2020再計発第101号

日本原燃株式会社

再処理事業所再処理事業変更許可申請書

本文及び添付書類の一部補正について

第6.2.1-46図 放射線分解により発生する水素による爆発に対処するために必要な計装設備の機器配置図 (前処理建屋 地下3階)

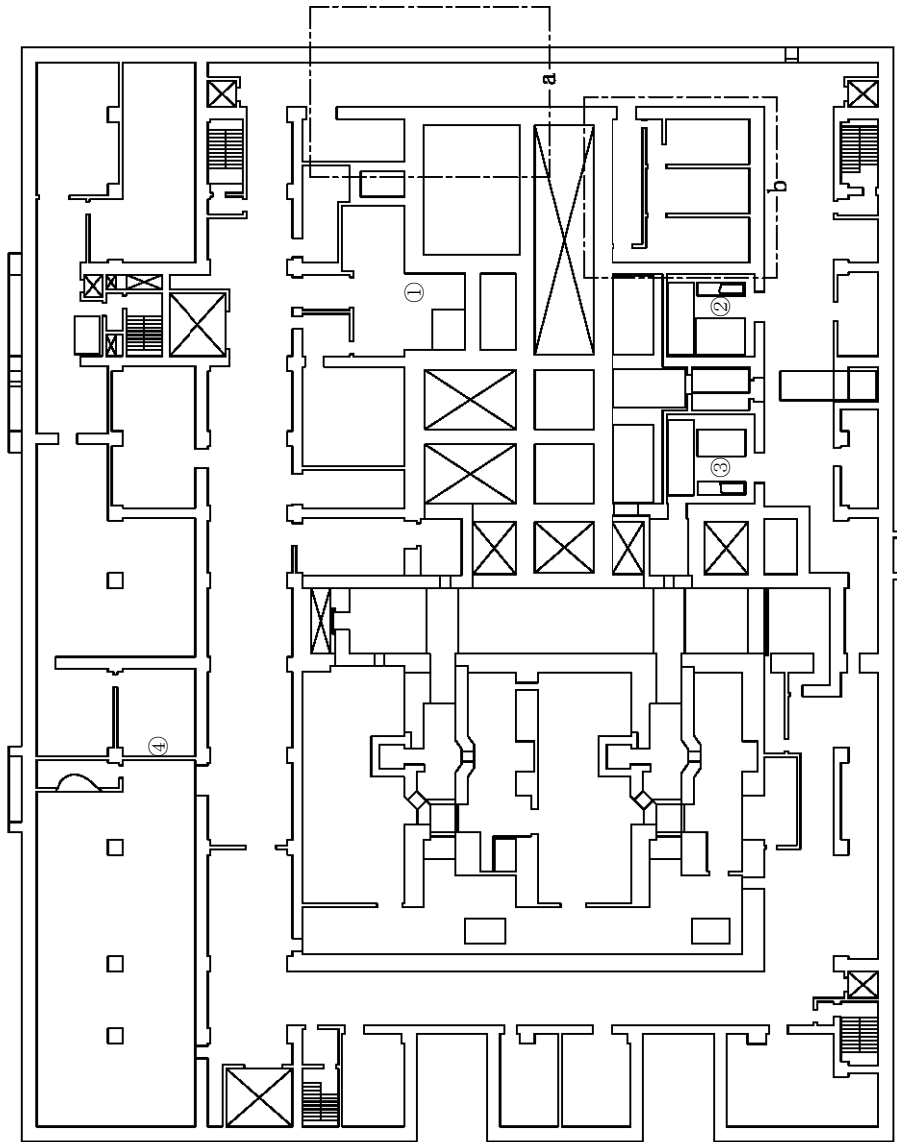
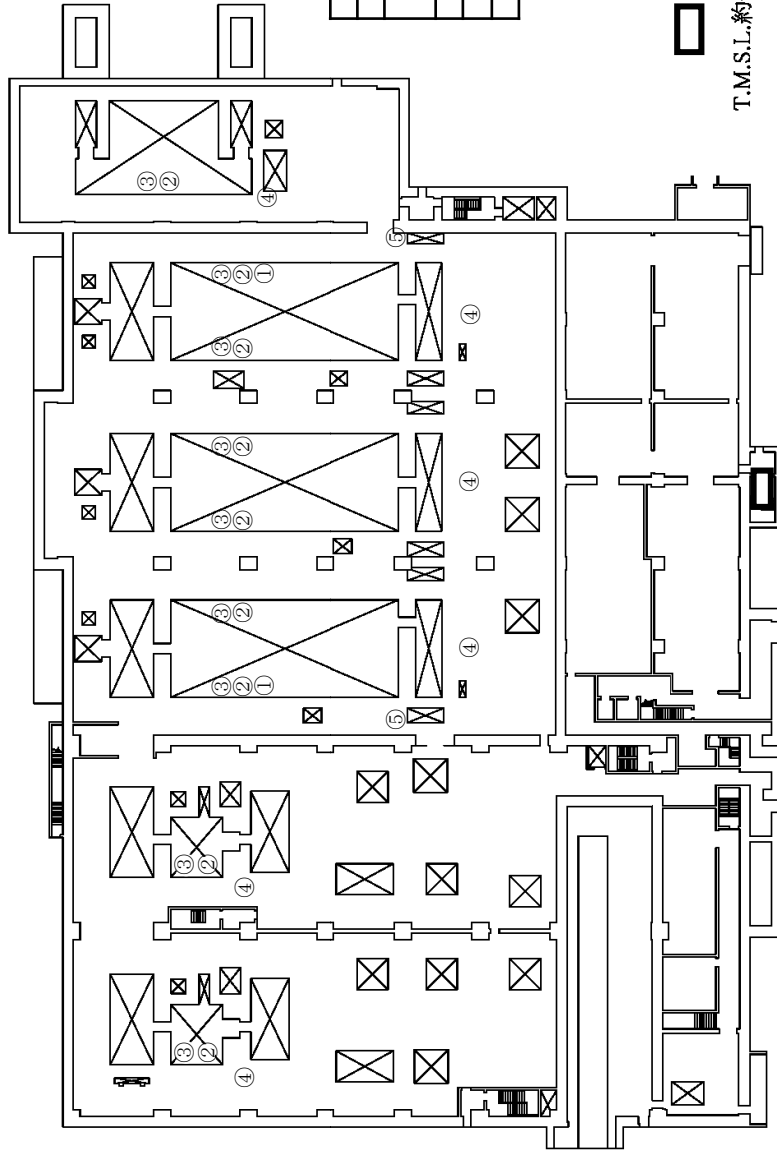
ページ	行	補正前	補正後
6-6-174	下から7行 と 下から6行	[常設重大事故等対処設備] 電気設備 (9.2 電気設備)	(削除)
6-6-176	上から6行 と 上から7行	[常設重大事故等対処設備] 電気設備 (9.2 電気設備)	(削除)
6-6-177	上から12行 と 上から13行	[常設重大事故等対処設備] 電気設備 (9.2 電気設備)	(削除)
6-6-177	下から4行 と 下から3行	第6.2.1-5 図から第6.2.1-105 図に示す。	第6.2.1-5 図から第6.2.1-103 図に示す。
6-6-181	上から7行 から 上から10行	計装設備の燃料貯蔵プール等水位, 燃料貯蔵プール等水温, 燃料貯蔵プール等空間線量率及び燃料貯蔵プール等状態(監視カメラ)のパラメータを計測する常設重要計器は, 再処理施設の運転中又は停止中に, 模擬入力による機能, 性能の確認及び校正並びに外観の確認が可能な設計とする。	(削除)
6-6-255 と 6-6-256	—	下記の表を右記のとおり変更する。 第6.2.1-4表(3) 計装設備に関連する電気設備の概略仕様(2/3) と 第6.2.1-4表(3) 計装設備に関連する電気設備の概略仕様(3/3)	別紙-14の表に変更する。
6-6-258	—	下記の表を右記のとおり変更する。 第6.2.1-4表(5) 計装設備に関連する圧縮空気設備の概略仕様	別紙-15の表に変更する。
6-6-304	—	下記の図を右記のとおり変更する。 第6.2.1-46 図 放射線分解により発生する水素による爆発に対処するために必要な計装設備の機器配置図(前処理建屋 地下3階)	別紙-16の図に変更する。

第 7.5-9 図 想定事故 1 における燃料貯蔵プール等の水位と線量率の関係

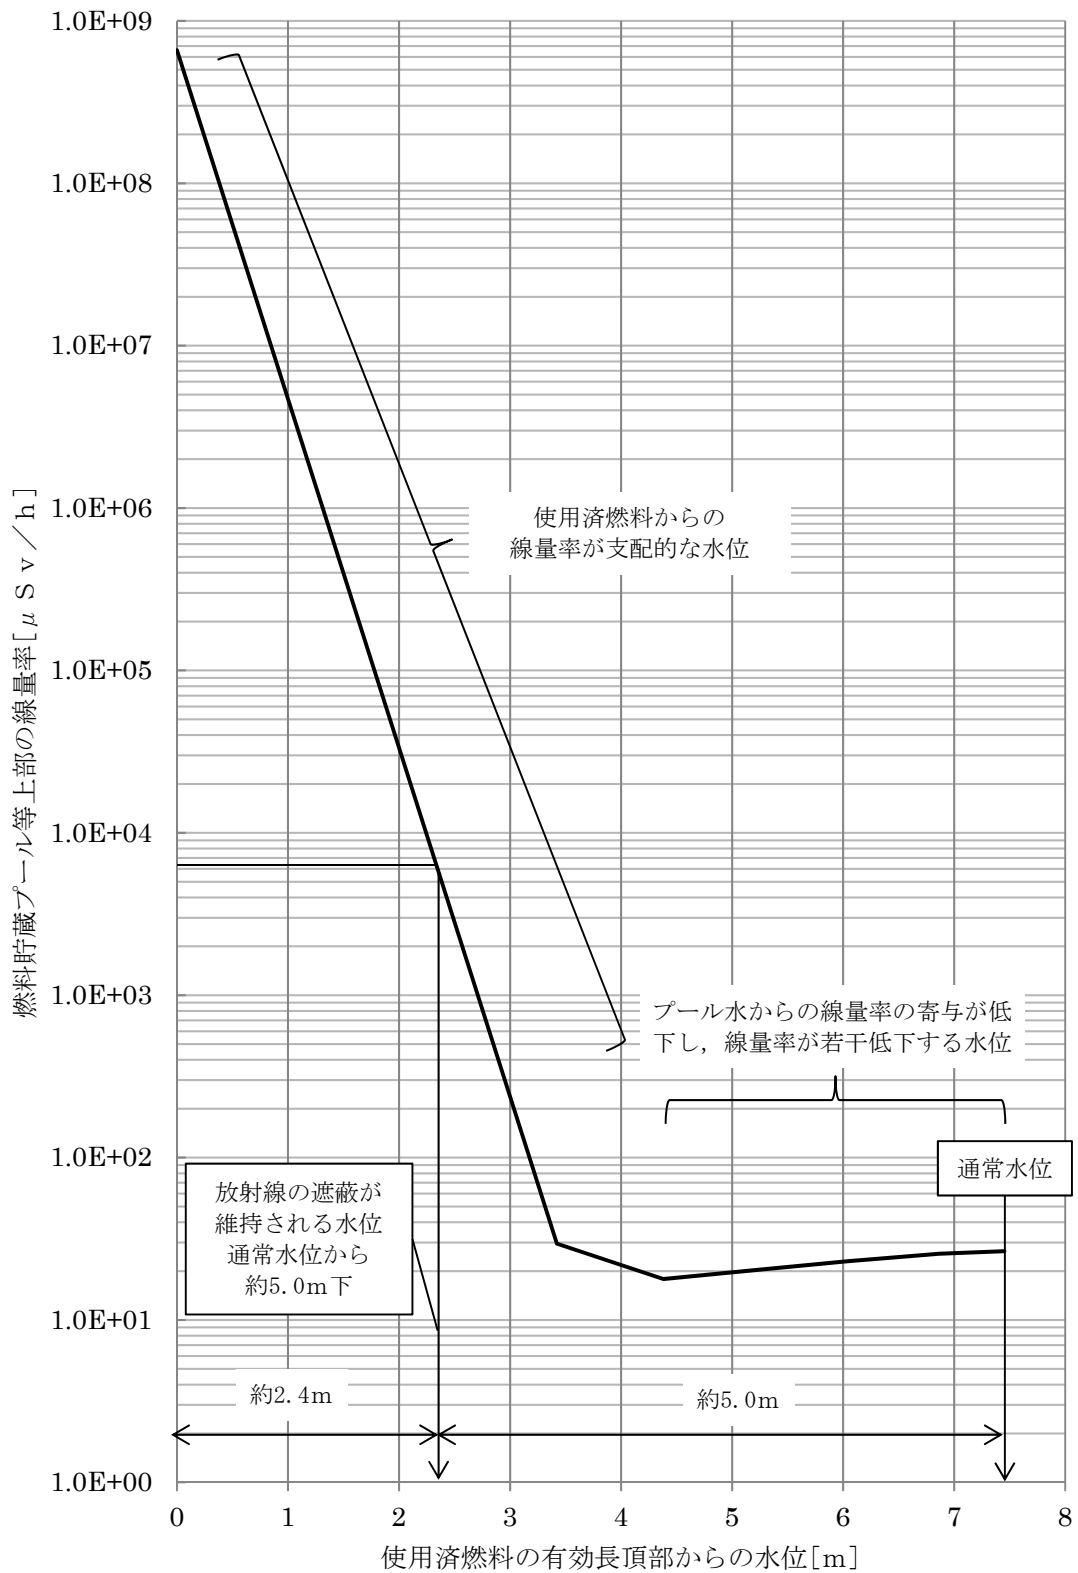
ページ	行	補正前	補正後
8-5-324	下から3行	55 事象	56 事象
8-5-365	—	下記の図を右記のとおり変更する。 第 5.2.1-1 図 大規模損壊を発生させる可能性のある自然現象の検討プロセスの概要	別紙-2 の図に変更する。
8-6-40	—	本ページの表を右記のとおり変更する。	別紙-3 の表に変更する。
8-7-133	上から7行	常設重大事故等対処設備により貯槽等の温度を計測できない場合は、	常設の計器により貯槽等の温度を計測できない場合は、
8-7-153	下から3行	常設重大事故等対処設備により貯槽等の液位を計測できない場合は、	常設の計器により貯槽等の液位を計測できない場合は、
8-7-160	下から9行と 下から8行	常設重大事故等対処設備を用いて凝縮水回収セル等の液位を計測できない場合は、	常設の計器を用いて凝縮水回収セル等の液位を計測できない場合は、
8-7-161	上から7行と 上から8行	常設重大事故等対処設備を用いて塔槽類廃ガス処理設備の圧力を計測できない場合は、	常設の計器を用いて塔槽類廃ガス処理設備の圧力を計測できない場合は、
8-7-161	上から10行と 上から11行	また、常設重大事故等対処設備を用いて導出先セルの圧力を計測できない場合は、	また、常設の計器を用いて導出先セルの圧力を計測できない場合は、
8-7-209	—	本ページの表を右記のとおり変更する。	別紙-4 の表に変更する。
8-7-217	—	下記の表を右記のとおり変更する。 第 7.2-8 表 冷却機能の喪失による蒸発乾固の対処に使用する設備 (2/26)	別紙-5 の表に変更する。
8-7-219	—	下記の表を右記のとおり変更する。 第 7.2-8 表 冷却機能の喪失による蒸発乾固の対処に使用する設備 (4/26)	別紙-6 の表に変更する。

第 7.5-15 図 想定事故 2 における燃料貯蔵プール等の水位と線量率の関係

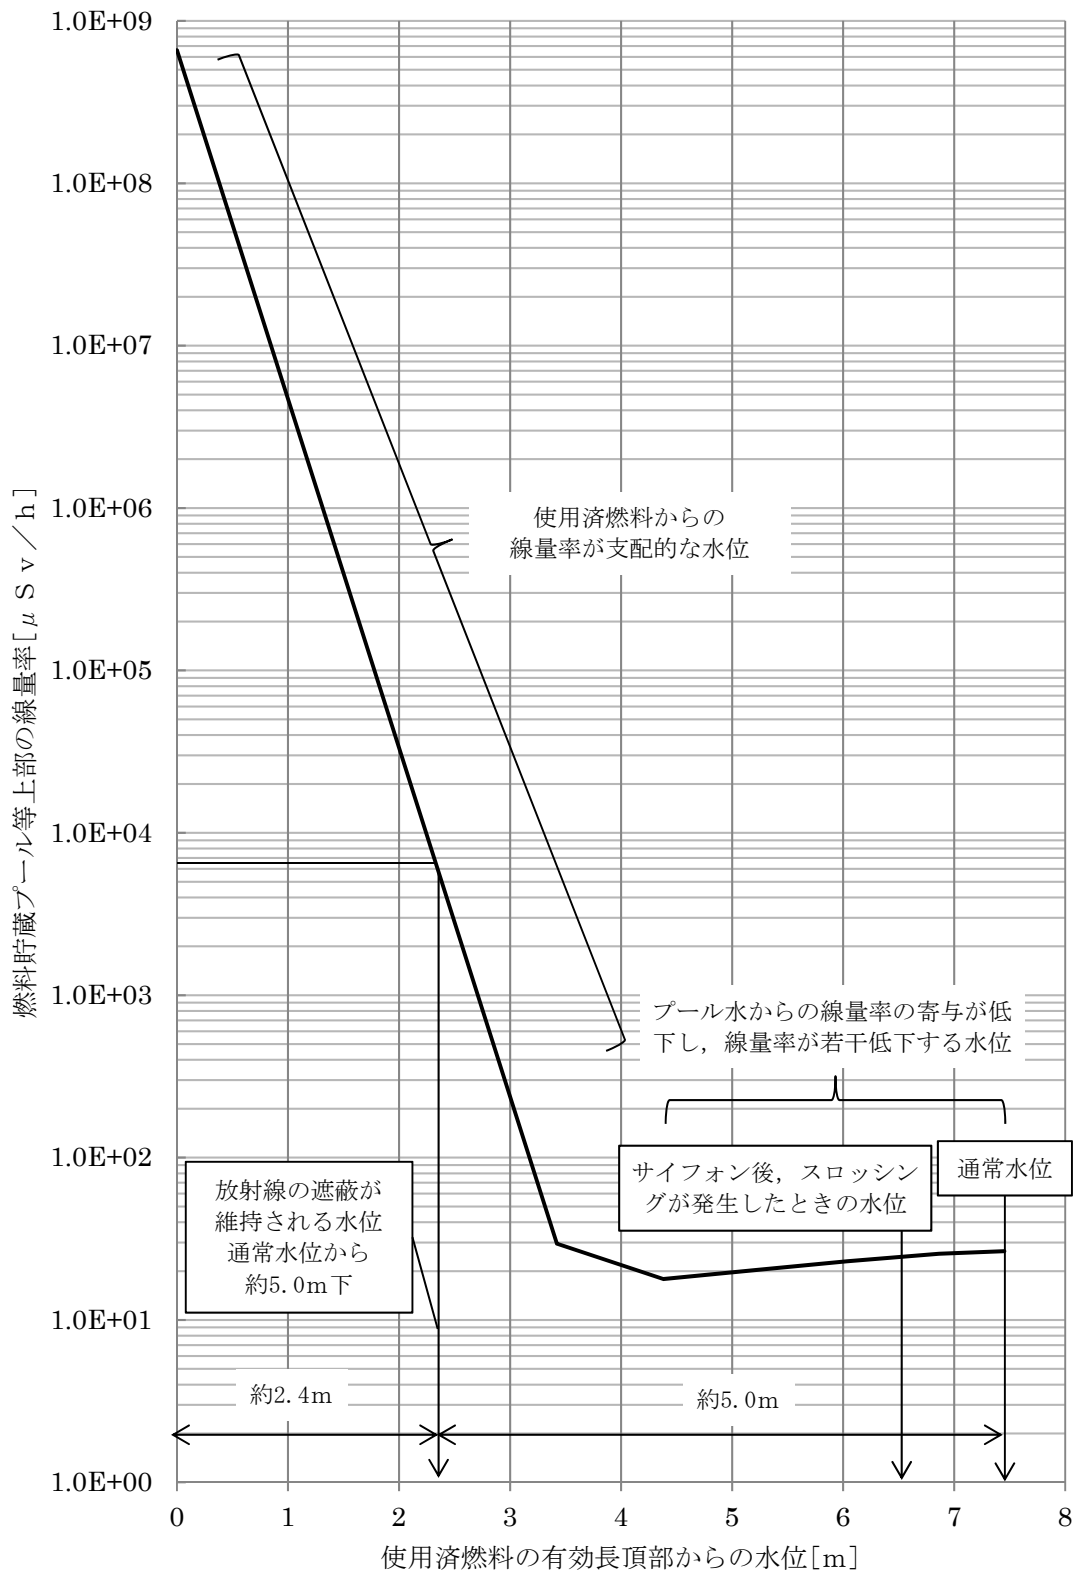
ページ	行	補正前	補正後
8-7-401	下から8行 と 下から7行	また、常設重大事故等対処設備を用いて導出先セルの圧力を計測できない場合は、	また、常設の計器を用いて導出先セルの圧力を計測できない場合は、
8-7-443 から 8-7-446	—	本ページの表を右記のとおり変更する。	別紙-22の表に変更する。
8-7-457 から 8-7-461	—	下記の表を右記のとおり変更する。 第7.3-8表 水素爆発への対処に使用する設備	別紙-23の表に変更する。
8-7-483	—	本ページの表を右記のとおり変更する。	別紙-24の表に変更する。
8-7-486 から 8-7-488	—	本ページの表を右記のとおり変更する。	別紙-25の表に変更する。
8-7-615	下から10行 と 下から9行	常設重大事故等対処設備により燃料貯蔵プール等の状態を監視できない場合は、	常設の計器により燃料貯蔵プール等の状態を監視できない場合は、
8-7-639	上から12行 と 上から13行	常設重大事故等対処設備により燃料貯蔵プール等の状態を監視できない場合は、	常設の計器により燃料貯蔵プール等の状態を監視できない場合は、
8-7-663	—	本ページの表を右記のとおり変更する。	別紙-26の表に変更する。
8-7-669	—	下記の表を右記のとおり変更する。 第7.5-4表 燃料損傷防止対策において使用する設備	別紙-27の表に変更する。
8-7-672	—	本ページの表を右記のとおり変更する。	別紙-28の表に変更する。
8-7-706	—	下記の図を右記のとおり変更する。 第7.5-9図 想定事故1における燃料貯蔵プール等の水位と線量率の関係	別紙-29の図に変更する。
8-7-716	—	下記の図を右記のとおり変更する。 第7.5-15図 想定事故2における燃料貯蔵プール等の水位と線量率の関係	別紙-30の図に変更する。

第2-3図 蒸発乾固の発生及び拡大防止対策における対応フロー

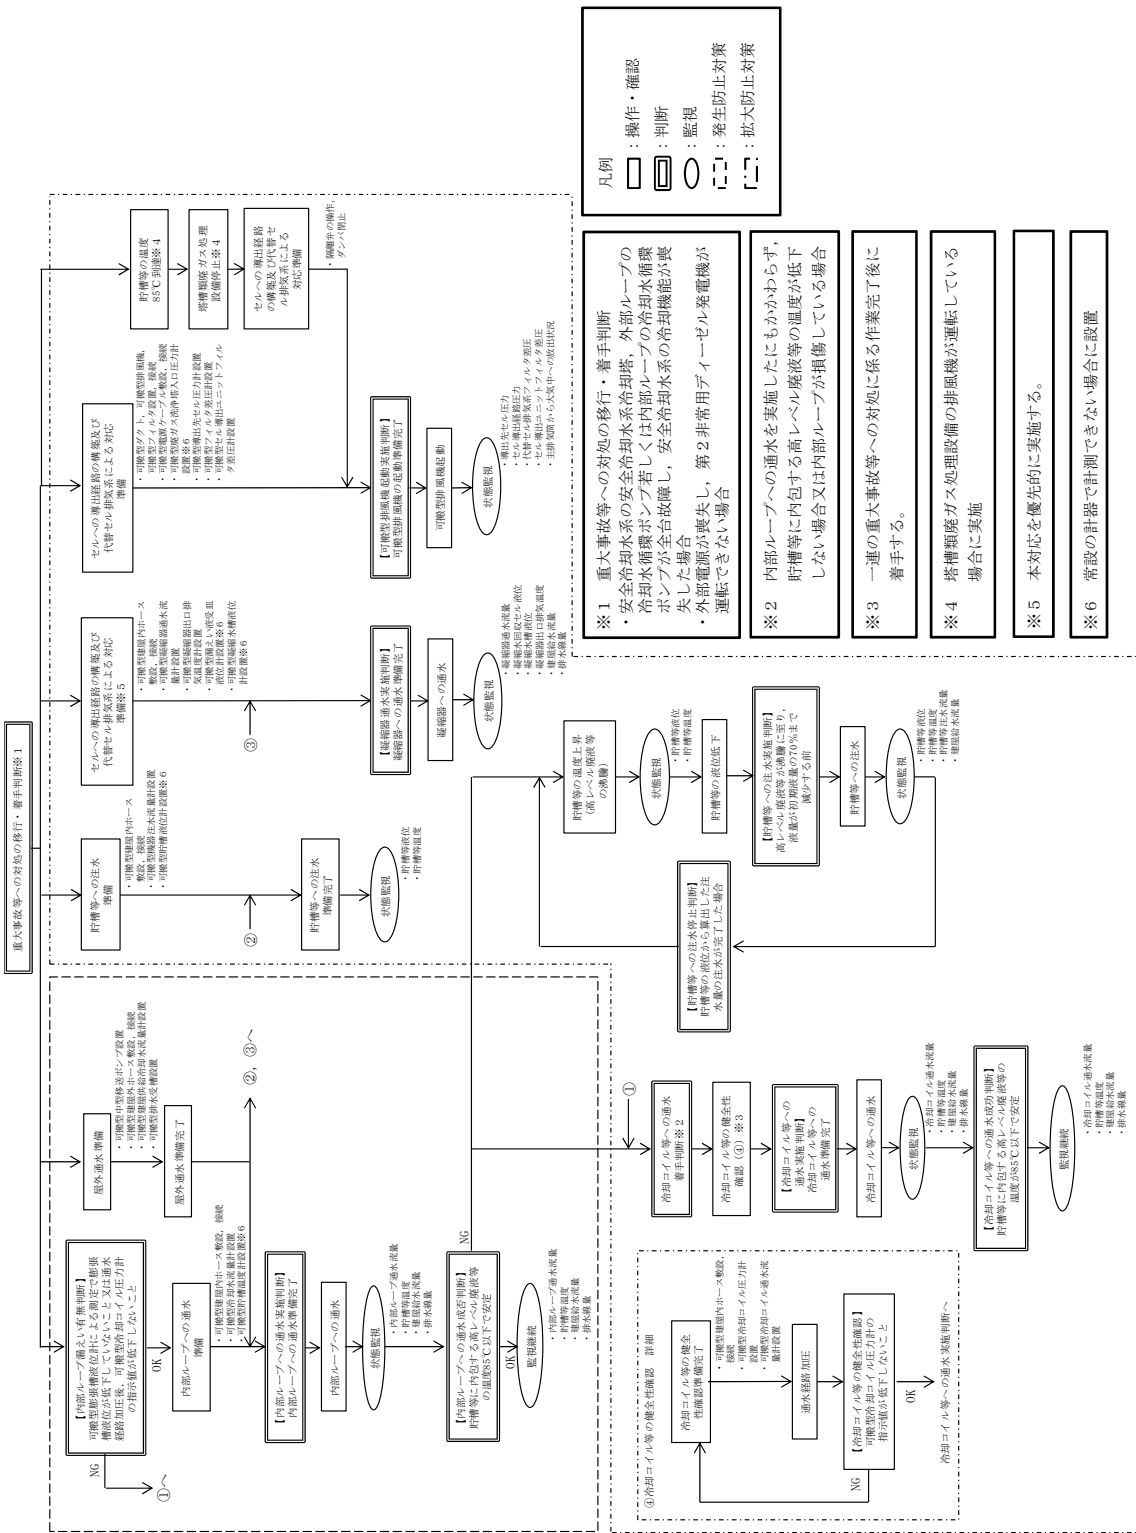
ページ	行	補正前	補正後
8-添1-188	—	下記の表を右記のとおり変更する。 第2-2表 冷却機能の喪失による蒸発乾固の対処に使用する設備 (16/26)	別紙-38の表に変更する。
8-添1-190	—	下記の表を右記のとおり変更する。 第2-2表 冷却機能の喪失による蒸発乾固の対処に使用する設備 (18/26)	別紙-39の表に変更する。
8-添1-192	—	下記の表を右記のとおり変更する。 第2-2表 冷却機能の喪失による蒸発乾固の対処に使用する設備 (20/26)	別紙-40の表に変更する。
8-添1-194	—	下記の表を右記のとおり変更する。 第2-2表 冷却機能の喪失による蒸発乾固の対処に使用する設備 (22/26)	別紙-41の表に変更する。
8-添1-196	—	下記の表を右記のとおり変更する。 第2-2表 冷却機能の喪失による蒸発乾固の対処に使用する設備 (24/26)	別紙-42の表に変更する。
8-添1-198	—	下記の表を右記のとおり変更する。 第2-2表 冷却機能の喪失による蒸発乾固の対処に使用する設備 (26/26)	別紙-43の表に変更する。
8-添1-231 から 8-添1-234	—	下記の表を右記のとおり変更する。 第2-5表 各対策での判断基準	別紙-44の表に変更する。
8-添1-263	—	下記の図を右記のとおり変更する。 第2-3図蒸発乾固の発生及び拡大防止対策における対応フロー	別紙-45の図に変更する。
